**Avis délibéré de la mission régionale
d'autorité environnementale
Hauts-de-France
sur le projet de centre de collecte de sous-produits animaux à
Bapaume (62)
Étude d'impact de février 2026 et étude de dangers de mars 2026**

n°MRAe 022428/GUNENV

Figure 4: Plan masse des installations (Étude d'impact page 54)

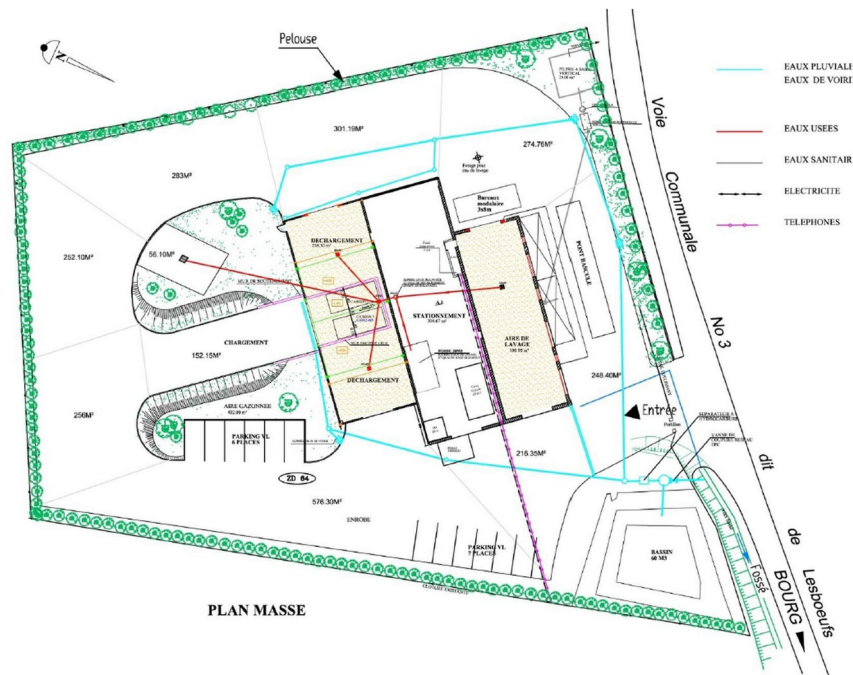
L'ANC a été déclaré non conforme par le SPANC⁸ en juin 2025, malgré un projet de remplacement par un filtre compact de 6 EH⁹, dont le calendrier de réalisation n'est pas arrêté. Le dossier n'évalue pas les incidences environnementales et sanitaires liées au maintien en fonctionnement de cette installation défaillante, qui rejette directement ses effluents vers le fossé communal.

- *de mettre en conformité l'installation d'assainissement non collectif au plus vite et de préciser le calendrier de réalisation des travaux,*
- *d'évaluer, dans l'attente, les incidences environnementales et sanitaires de l'installation actuelle et des travaux envisagés.*
